K O M U N I K A T

Modernizacja kompleksu boisk sportowych w Lednicy Górnej współfinansowane z dotacji celowej budżetu Województwa Małopolskiego w ramach projektu "Małopolska infrastruktura rekreacyjno-sportowa -MIRS" w 2023 roku

I. Wyjaśnienia treści SWZ

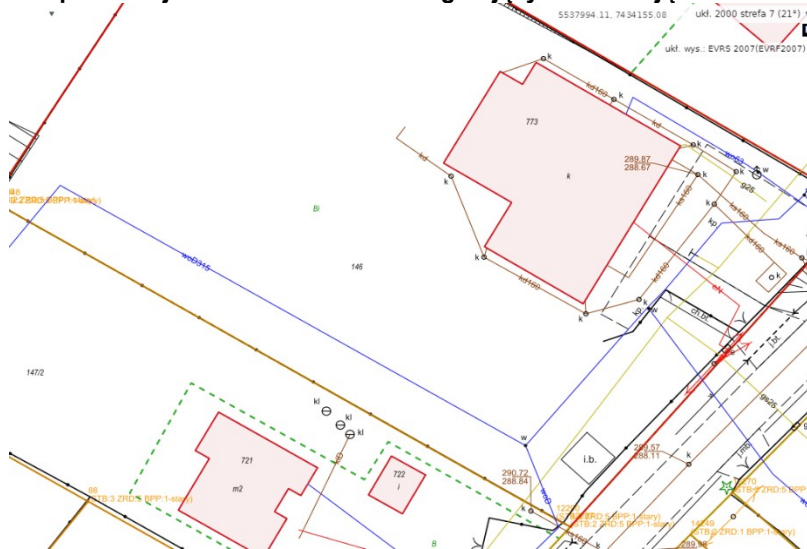
5. Proszę o potwierdzenie, że zakres zamówienia jest zgodny z przedmiarem robót z ewentualnymi zmianami po modyfikacjach, odpowiedziach.

Zamawiający potwierdza zakres zamówienia zgodny z przedmiarem robót.
